現地視察資料

【市民からの提案内容】

⑤-1 水辺のアクセス・遊歩道【毘沙門橋上流右岸】

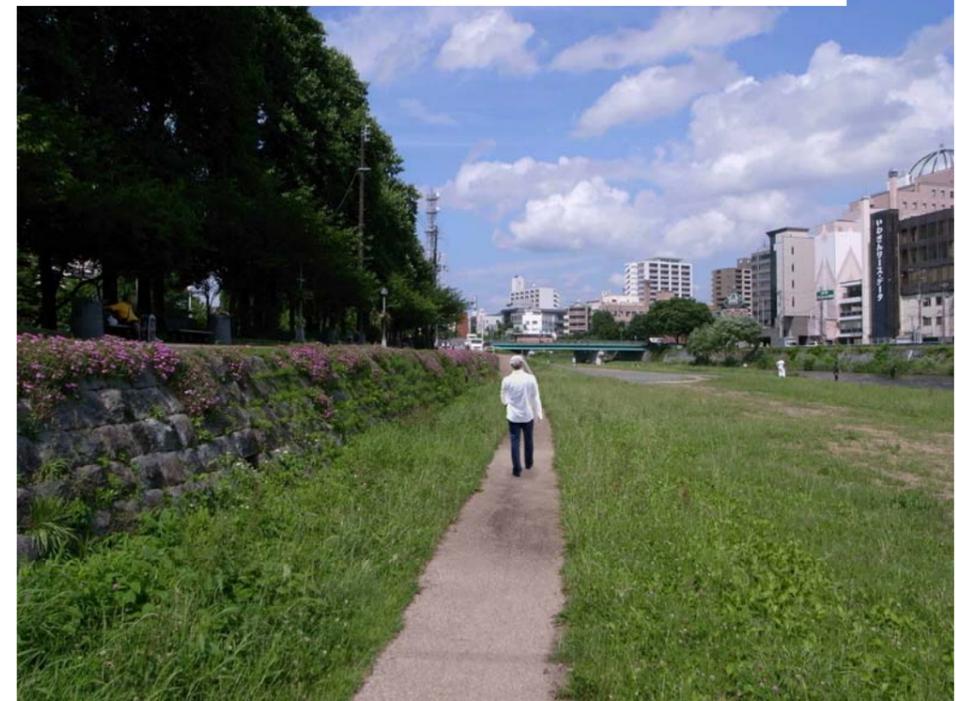
○階段、スロープは、橋梁の近くに設置する意見がありました。

また、整備にあたってはバリアフリー対応が求められます。

●当該箇所は川幅が狭く、張り出したスロープは治水安全度を低下させることから、治水安全度の確保を考慮し、当該箇所へのスロープは整備しないこととします。

また、既設スロープの利用促進を図ります。
